□ Windpark Heide II

Änderung der UVP-Genehmigung gem. §18b UVP-G

Beschreibung der Vorhabensänderungen (Rev. 0)

Projekt	Windpark Heide II
Standortgemeinden	Gemeinde Halbturn, Gemeinde Nickelsdorf (Zuwegung) Verwaltungsbezirk Neusiedl am See, Burgenland
Auftraggeber	Windpark Heide Halbturn GmbH Dragaweg 1 7111 Parndorf
Ausgabedatum	22.11.2023 (Rev. 0)
Seitenzahl	32
Verfasser	Julia Lauss, Sebastian Sohm
Projektleitung (EWS)	Julia Lengyelvari

Abbildung 2: Lageänderung der WEA HT-32

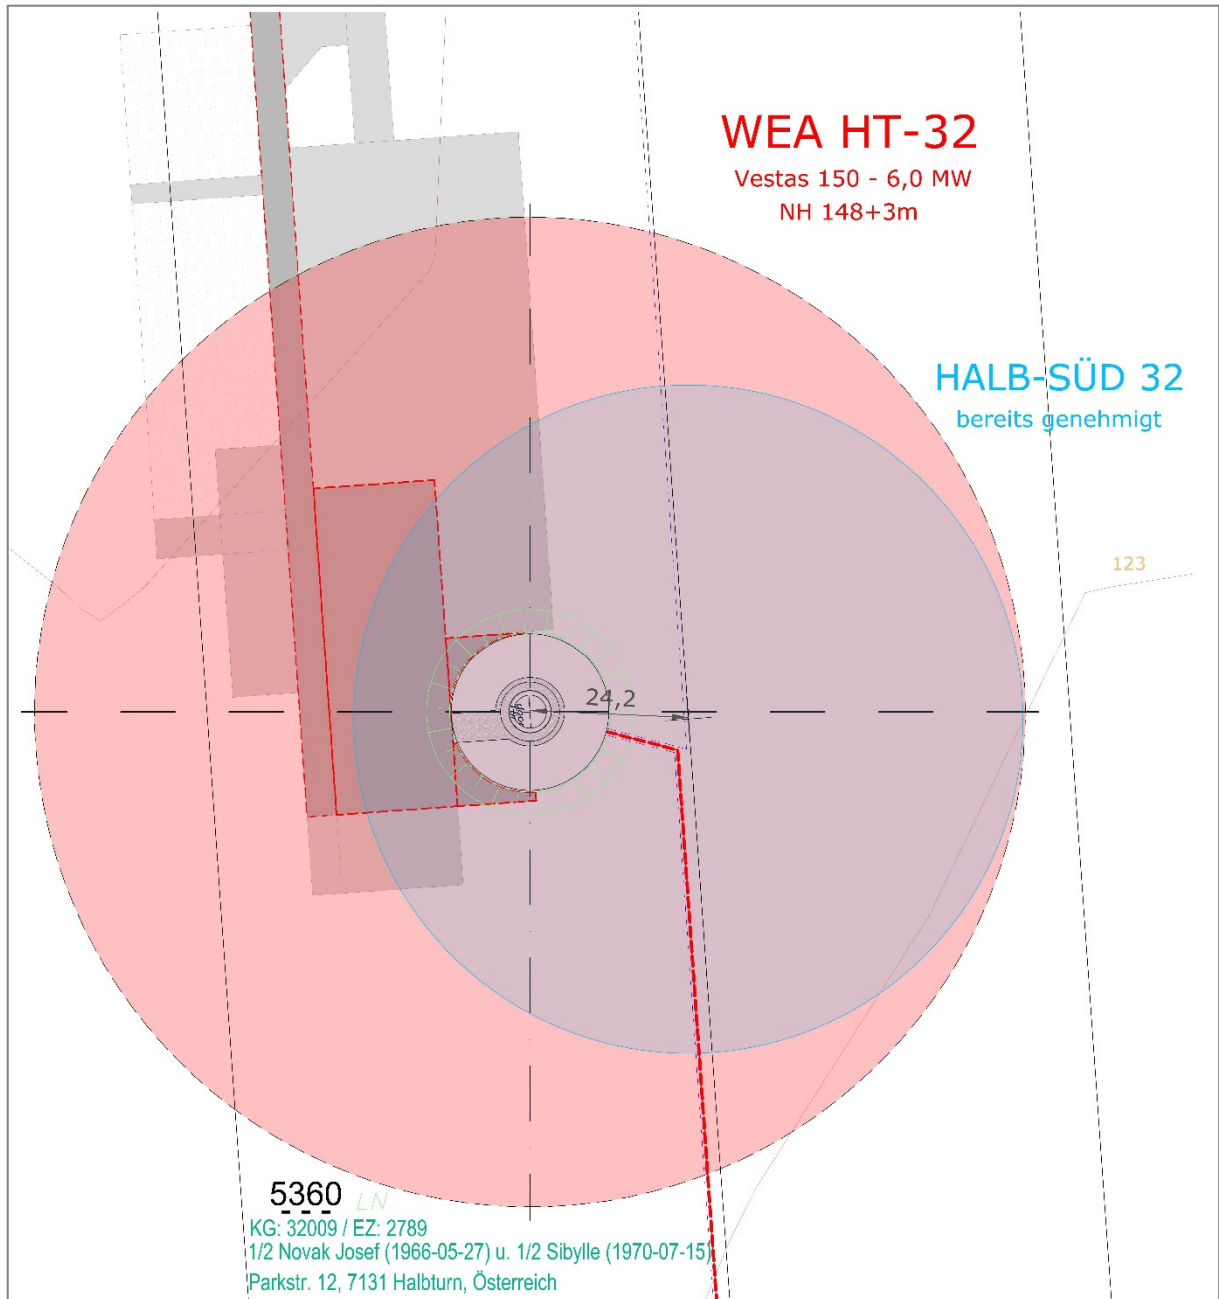
Die Anlagenstandorte HT-32 und HT-33 bleiben im Wesentlichen gleich. Unter anderem aufgrund der besseren Erträge, des größeren Rotorradius oder der größeren Nabenhöhen werden die beiden Standorte um einige Meter verschoben. Die Anlage HALB-SÜD 34 (nun HT-34a) wird für einen neuen Standort vorgesehen. Wesentlich ist jedoch, dass die Rotorprojektionsflächen innerhalb der entsprechenden Eigenschaftszonen bleiben.

Genehmigte Koordinaten Geographisch (WGS84)		Geplante Koordinaten Geographisch (WGS84)		Abstand zw. genehmigtem & geplantem Standort [m]
	Ost	Nord	Ost	Nord	
HT-32	16.997044°	47.835122°	16,996715°	47,83513°	24,16
HT-33	17.002422°	47.831528°	17,00237°	47,83003°	166,18
HT-34a	16.996575°	47.829825°	17,042391°	47,840753°	3.639,50

Abbildung 4: Lageänderung der WEA HT-34a

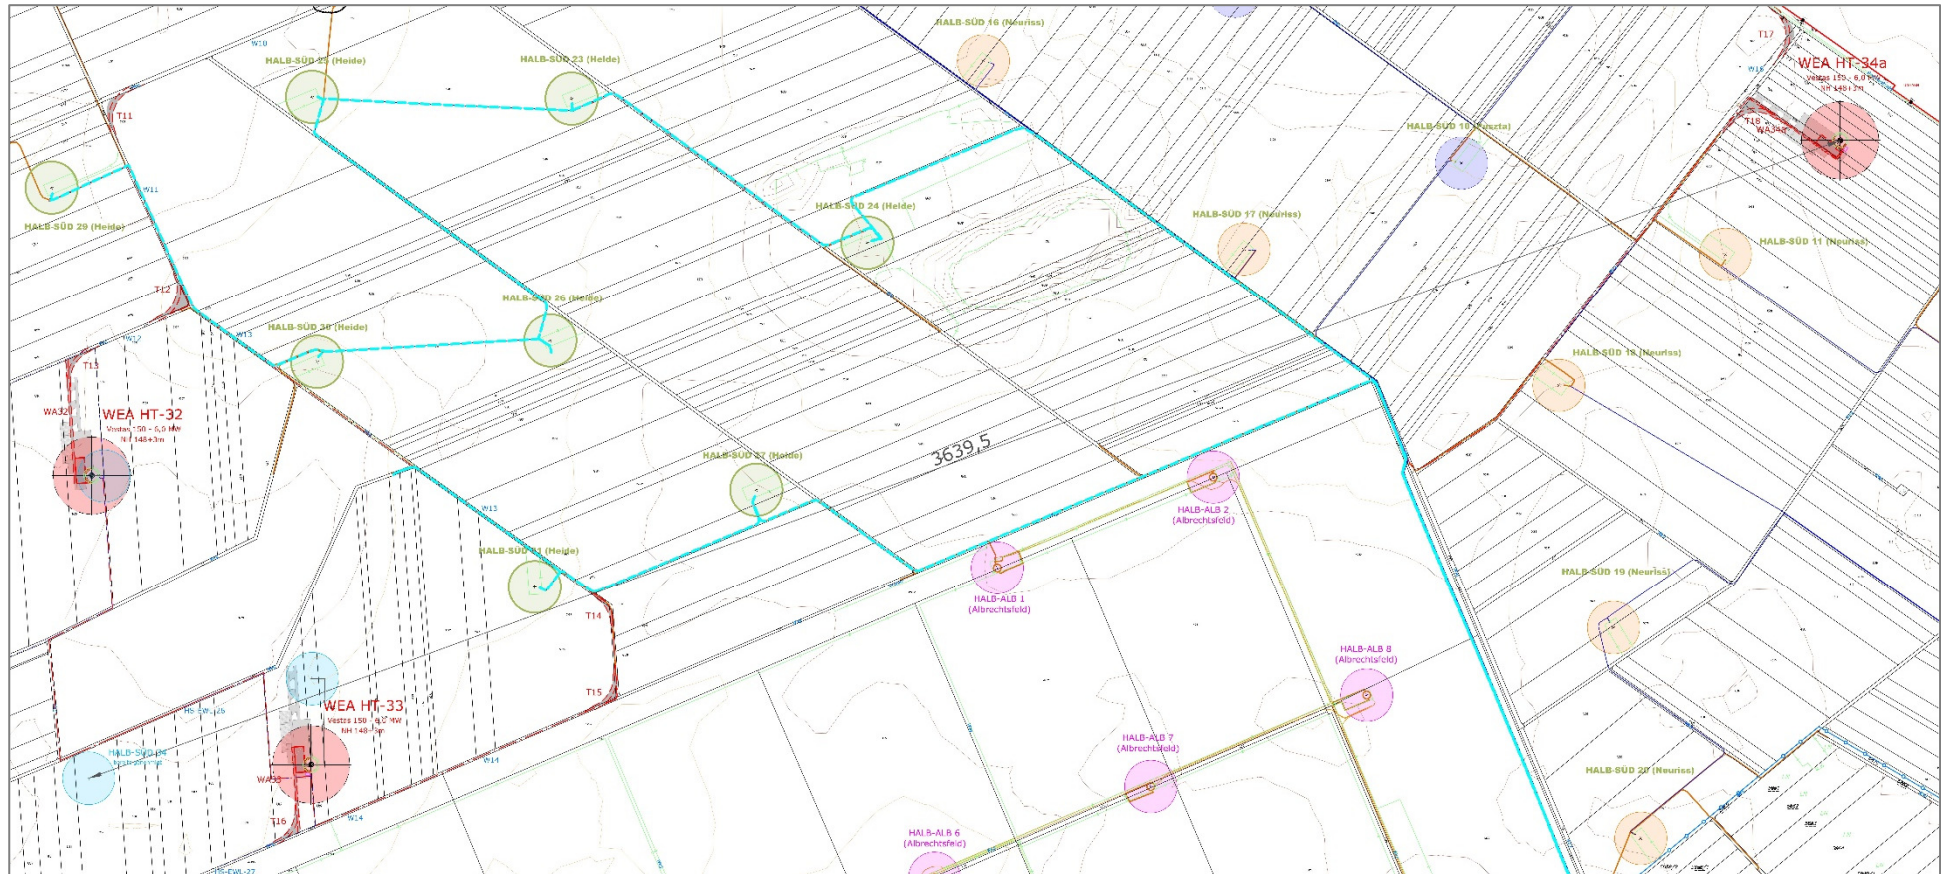
Im Bereich der WEAs HT-32 und HT-33 kommt es zu einer geringfügigen Verschiebung der WEAs. Die WEA HT-34a wird ca. 3,6 km weiter östlich geplant. Im Bereich der HT-34a wird der gleiche Bodentyp, wie bei der WEA HT-33 beansprucht (ID 90023; Paratschernosem). Es sind dort i.A. keine wesentlich anderen Bodentypen bzw. Bodenformen betroffen und es ändert sich auch nicht die Art und Sensibilität der beanspruchten Böden.

Abbildung 5: Vergleich der WEA-Verschaltungen im Windpark (Vergleich zwischen genehmigtem Status und geplante Vorhaben, inkl. Kabeldimensionen)

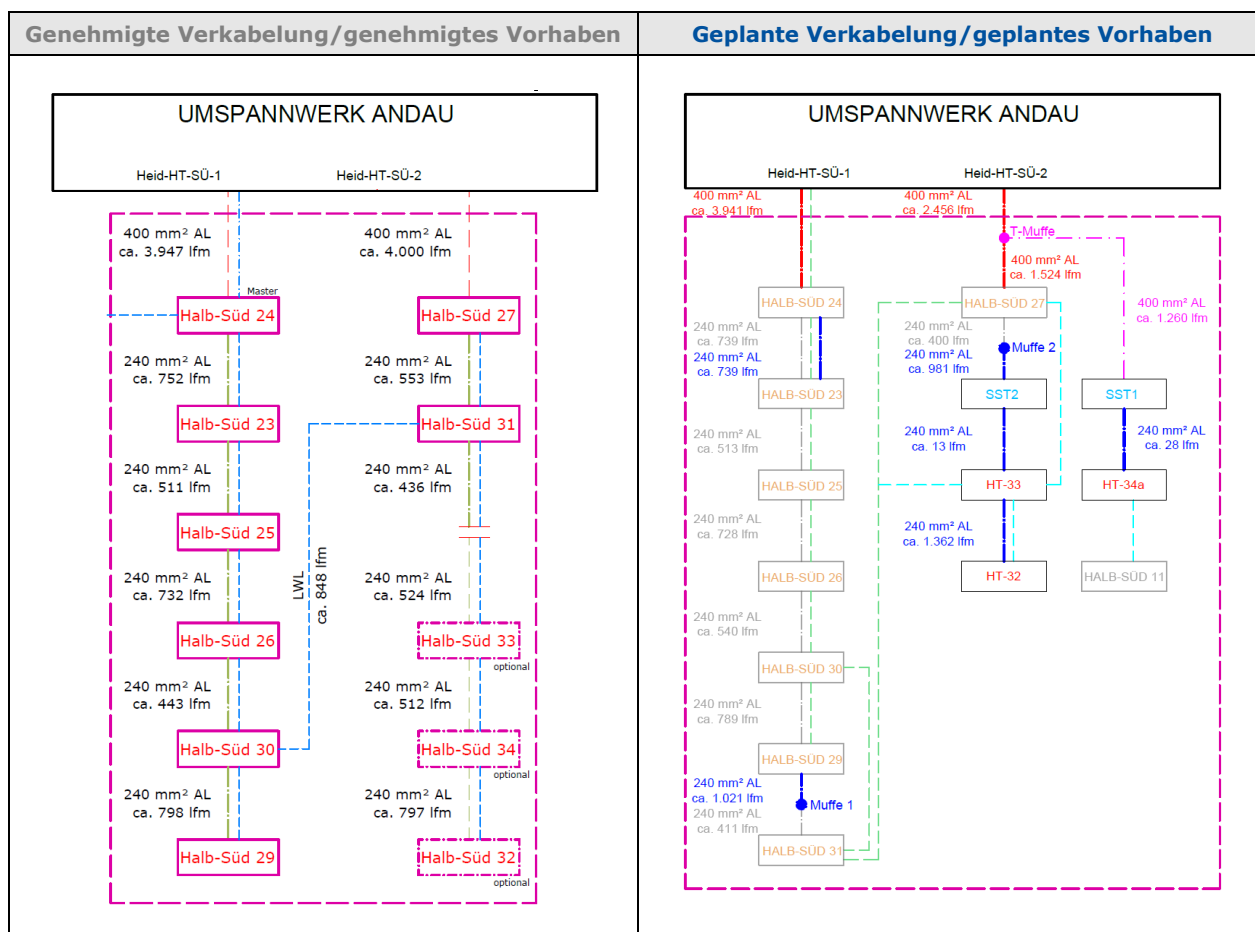
Die Anlagen HT-32, HT-33 werden an die Anlage HALB-SÜD 27 angeschlossen, welche im Umspannwerk Andau an dem Regelumspanner-01 (kurz RUM01) an dem Abzweig H06 angeschlossen ist. Die Anlage HT-34a wird in die Netzableitung dieses Strangs mit einer T-Muffe eingebunden. Die Einspeiseleistung beträgt laut Netzzugangsverträgen Nr.: 7113310 sowie 7111421, aktuell 12,1 MW, die Nennleistung aller Anlagen beträgt 21,05 MW. Dieser Strang wird mit 12,1 MW gedrosselt betrieben, bis eine größere Leistung eingespeist werden kann. Dies wird mittels Parkregelung realisiert. Es liegt bereits ein vorläufiges Anschlusskonzept für 18 MW vor (siehe Dokument C.3.4 in Abschnitt C.3).

Anhand der größeren Anlagen und damit auch größeren Leistungen im System ändert sich die windparkinterne Verkabelung. Die WEA werden anders verschalten als genehmigt (vgl. Abbildung 5).

Zudem wird zwischen den Anlagen HALB-SÜD 24 und HALB-SÜD 23, des bereits gebauten Windparks, eine zusätzliche Leitung geplant. Diese dient als Entlastung der Bestandsleitung infolge höherer auftretender Leistungen.

Aufgrund bereits verlegter Leitungen, welche für die Errichtung der drei fehlenden Anlagen vorgesehen waren, werden größtenteils Kabelverbindungen „Muffen“ für den Anschluss der gegenständlichen WEA verwendet.

Abbildung 6: Waldentwicklungsplan (inkl. Rodungsbereiche) (Quellen: BEV, BML)

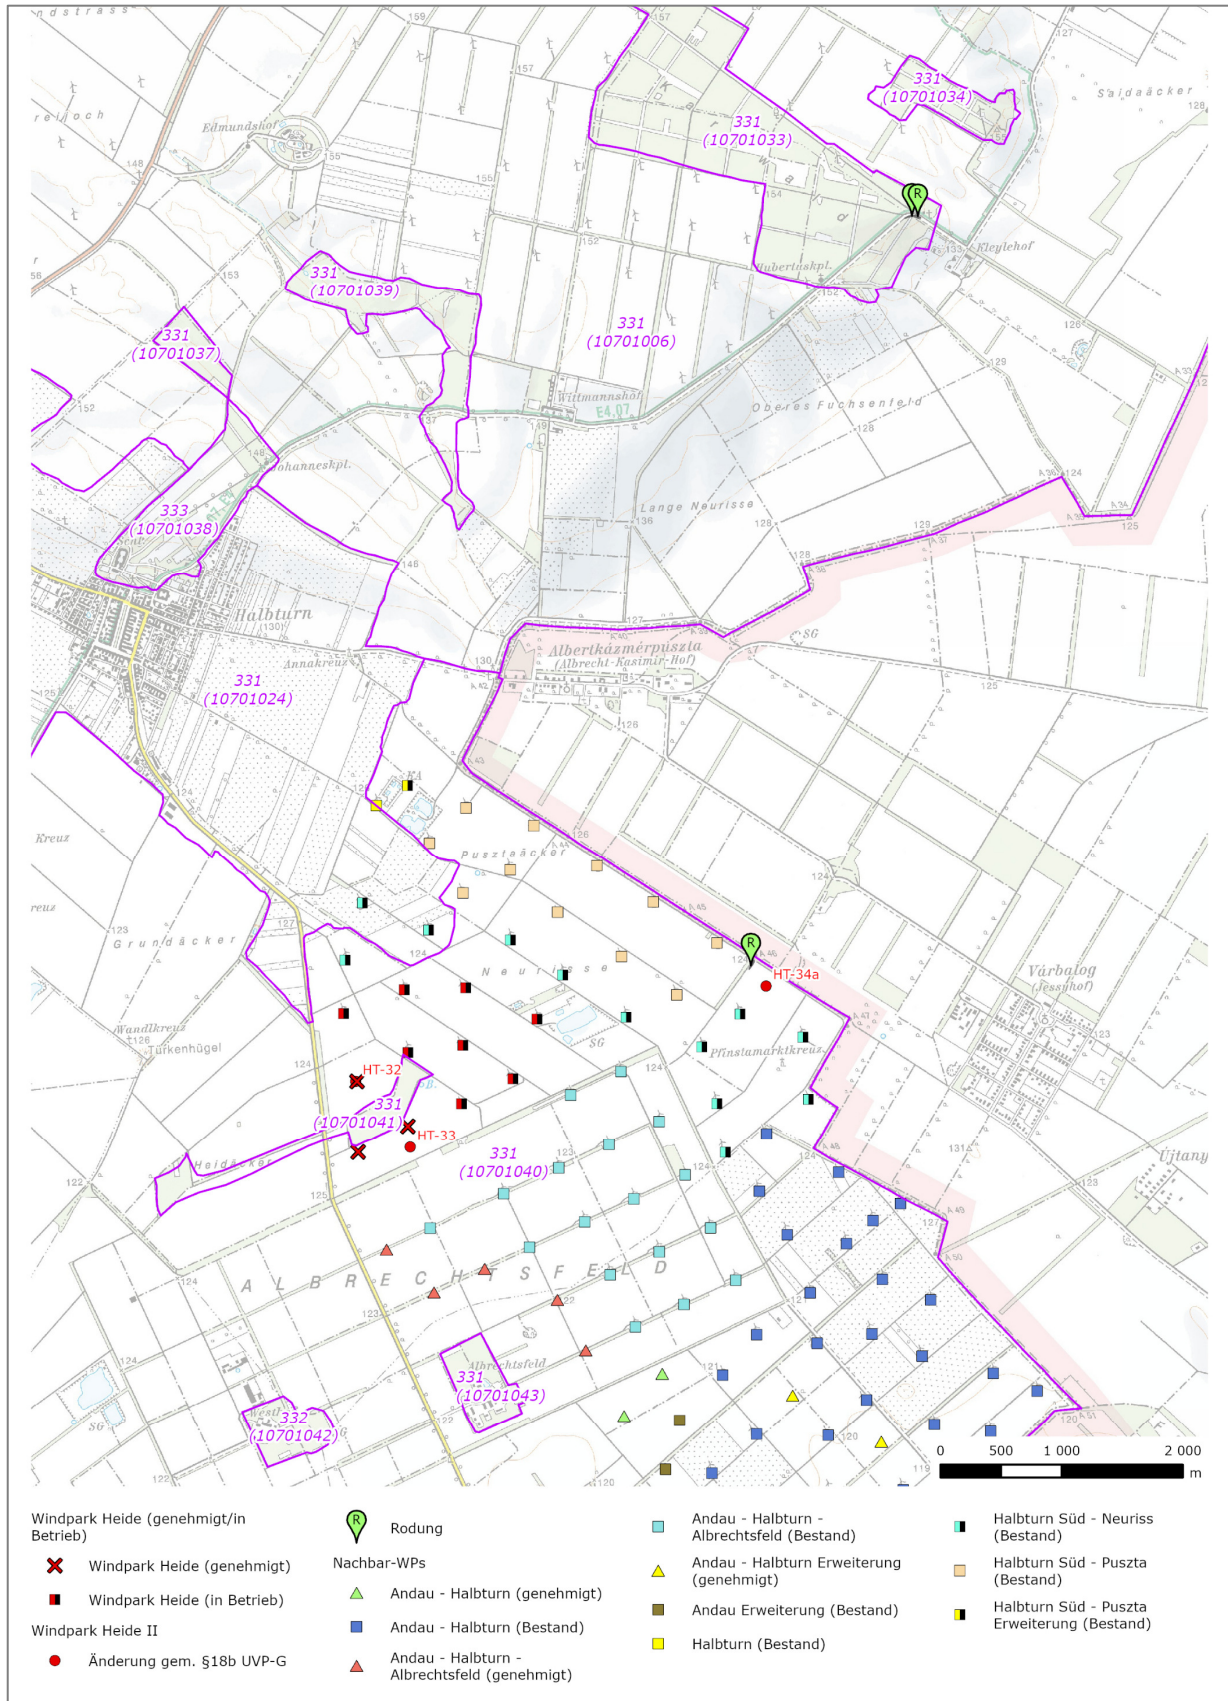
Aufgrund der größeren Anlage kommt es zu einem geringfügig höheren Bedarf an Waldflächen bzw. Waldboden.

Im Abschnitt B.2 des Einreichoperates ist der von den geänderten Rodungen betroffene Plan beigefügt. Pläne für genehmigte Rodungen, bei welchen keine Änderungen geplant sind, sind nicht im gegenständlichen Änderungsoperat enthalten. In der nachfolgenden Tabelle sind die Änderungen bzw. die neu hinzu gekommenen Rodungsflächen dargestellt.

Der vorangehenden Abbildung kann die Lage der Rodungen entnommen werden. Detailpläne der Rodungen können unter Punkt B.2. des Einreichoperats eingesehen werden (vgl. Plannr. WP-HII-18b-02-D-ROD-01 und WP-HII-18b-02-D-ROD-02).
